**Avis délibéré de la mission régionale d'autorité  
environnementale de Bretagne sur le projet de  
renouvellement d'autorisation et d'extension de la  
carrière du Pilet à Fleurigné (35)**

n° MRAe : 2022-010217

Principes du projet de déviation du ruisseau de la Motte d'Yné (source : dossier d'étude d'impact)

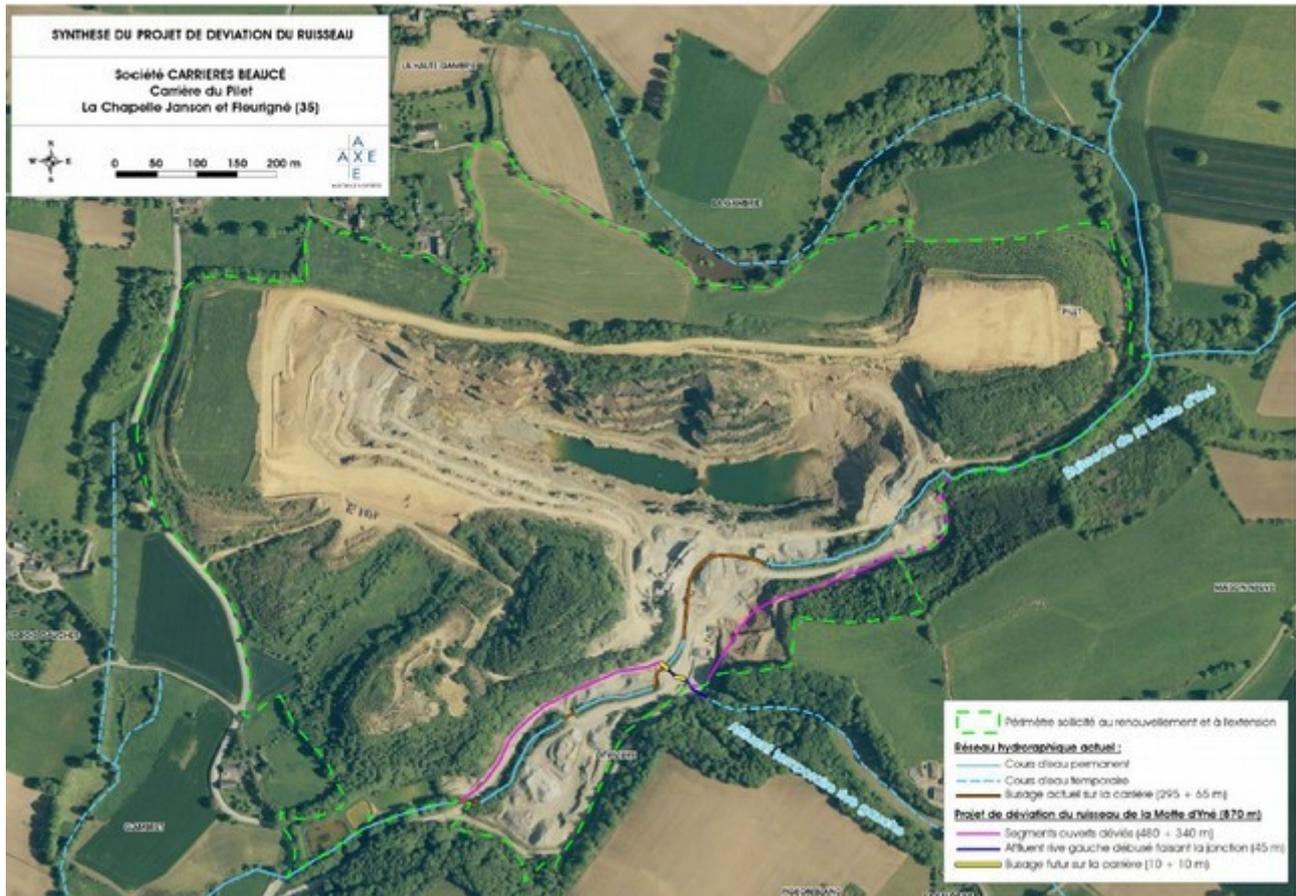
L'étude naturaliste a bien identifié les vallons humides en périphérie de la carrière et la nécessité d'optimiser la continuité écologique au niveau du ruisseau de la Motte d'Yné. Les fonctionnalités des milieux existants sont également bien caractérisées. Ainsi, si le porteur de projet souhaite déplacer le cours d'eau lui permettant d'optimiser la surface de stockage au sud de la carrière, le projet a été réfléchi sous l'angle d'une amélioration des continuités écologiques. La suppression des buses au niveau des installations qui demeuraient jusqu'à présent infranchissables par les poissons migrateurs en raison de leur sous-dimensionnement, et le reméandrage du ruisseau vont contribuer à l'amélioration de la qualité de l'eau, au développement de la faune piscicole patrimoniale (truite fario, chabot...), et à la création d'habitats favorables (frayères). Deux ponts-cadres seront tout de même nécessaires pour permettre la circulation des engins, mais seront suffisamment dimensionnés pour faciliter les déplacements des espèces aquatiques.

Alors que les travaux sur le ruisseau de la Motte d'Yné vont améliorer la trame bleue<sup>16</sup>, la ripisylve actuelle du ruisseau sera arasée. Il en est de même pour les haies situées au nord de la fosse (sur un linéaire total de 870 m). **L'analyse de l'intérêt écologique de ces deux éléments est insuffisant en raison du manque de précisions sur leur rôle, et la faune qui les fréquente. Par ailleurs, il convient de s'assurer que les mesures visant à compenser ces destructions (respectivement la création d'une nouvelle ripisylve et l'installation de merlons périphériques plantés) permettront effectivement aux espèces (protégées ou non) de retrouver des habitats, des couloirs de circulation ou des zones de reproduction similaires.** Ces démarches ne pourront constituer des mesures compensatoires sur le plan de la biodiversité que si elles permettent de recréer des fonctionnalités écologiques et des aménités équivalentes. Il est ainsi attendu que le porteur de projet explique et quantifie les objectifs à atteindre et s'assure que les mesures mises en œuvre permettront effectivement de les atteindre.

***L'Ae recommande de justifier la pertinence et le caractère suffisant des mesures de compensation en termes de fonctionnalités écologiques, en tenant compte des aspects positifs du projet (reméandrages...), mais aussi de l'ensemble de destructions de milieux prévues (en particulier au niveau de la ripisylve et de la haie au nord de la fosse) et en complétant le suivi de ces mesures de façon à s'assurer de leur efficacité et de leur pérennité.***

Principes de remise en état (source : dossier d'étude d'impact)

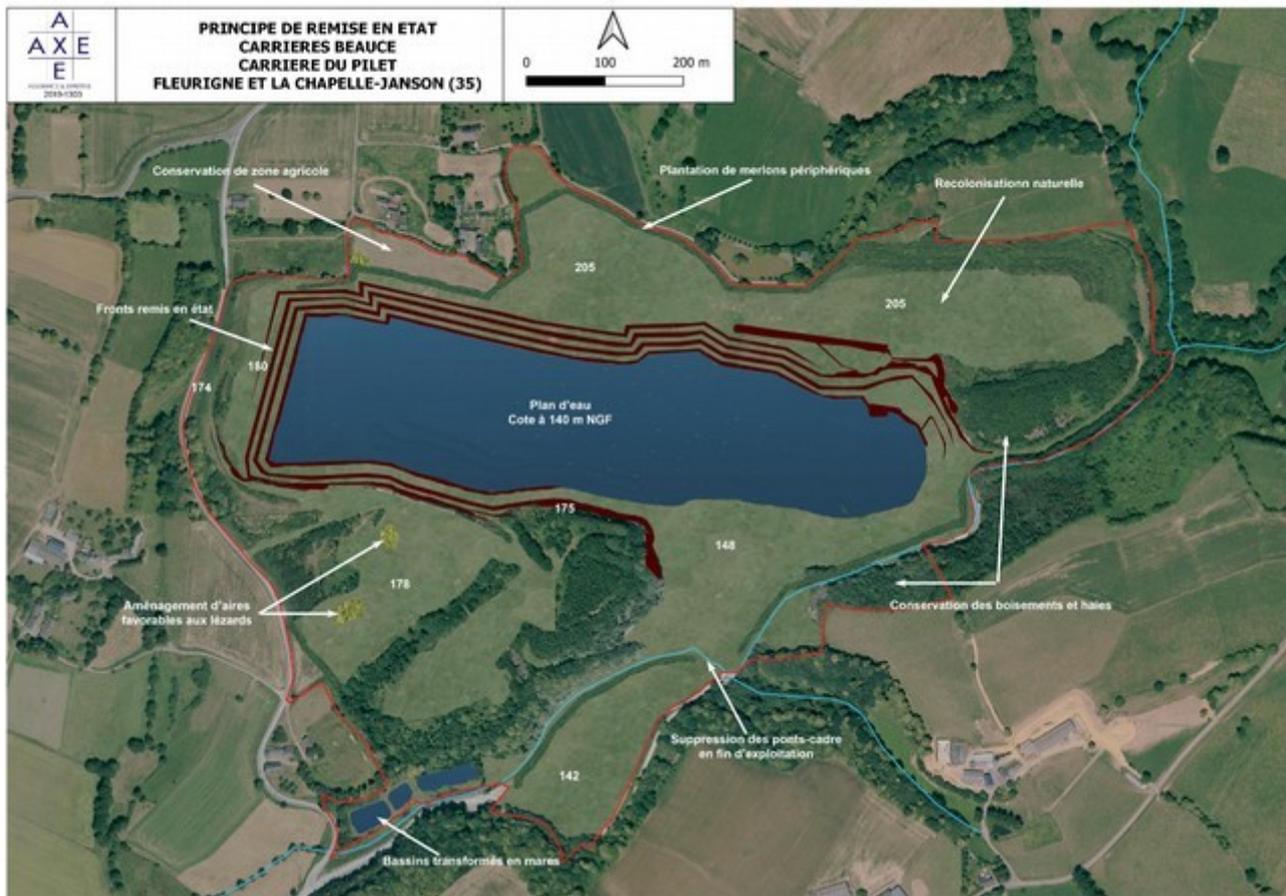
Après retrait des installations, la remise en état du projet prévoit la sécurisation des fronts de taille, le remblaiement partiel de la fosse avec les matériaux inertes extérieurs et les boues de décantation des eaux de lavage, puis sa remise en eau par remontée naturelle progressive. Aucun matériau de rebut (roche saine, non oxydée) ne sera conservé au niveau des zones de stockage. Tel qu'est défini le projet à ce stade, le site se présentera alors comme un plan d'eau de 13,5 ha<sup>25</sup> au niveau de la zone d'extraction, entouré de plates-formes naturelles bordées par les haies, merlons et boisements qui seront conservés. Les zones d'accès à la fosse d'extraction et la plate-forme situées au sud-est de la fosse seront décompactées, puis laissées à une recolonisation végétale naturelle, tout comme les stocks de stériles. Les deux ponts-cadres qui auront été mis en place au niveau de l'accès seront supprimés (travaux en période d'étiage). Par contre, **le dossier d'étude d'impact ne précise pas le devenir des bassins à l'est de la fosse qui décantent les eaux de lavage.**

Il est fort probable que l'eau au niveau de la fosse après réaménagement soit acide (bien qu'il soit difficile d'estimer le futur pH). Plusieurs solutions sont présentées pour prévenir la génération d'acidité comme la suppression de stocks de matériaux fins, l'inondation progressive de la fosse pour « noyer » les fronts de taille et limiter l'apport d'oxygène, ou la végétalisation du bassin versant d'alimentation de la fosse pour limiter les surfaces de pyrites à l'air libre susceptibles de réagir. **Il est essentiel que le porteur de projet**

**explique la/les mesure(s) qu'il souhaite retenir, sur la(es)quelle(s) il devra s'engager, et mettre en œuvre un suivi de l'évolution de l'acidité du plan d'eau. Il est par ailleurs attendu une présentation des mesures qui permettront l'évacuation et le traitement d'un éventuel trop-plein de la fosse, associées à un suivi.**

**En résumé, une solution unique est proposée alors qu'une analyse comparative est attendue au regard des autres solutions d'aménagements possibles pour ce secteur (remblaiement total de la fosse, nouveaux aménagements sur le site telles des installations favorables aux énergies renouvelables...).**

- ***de présenter une analyse comparative environnementale des options alternatives à la remise en eau de la fosse,***
- ***de justifier la(es) mesure(s) retenue(s) pour limiter l'acidité du plan d'eau,***
- ***et d'enrichir la réflexion sur un possible renforcement des trames vertes et bleues lors de la remise en état du site.***
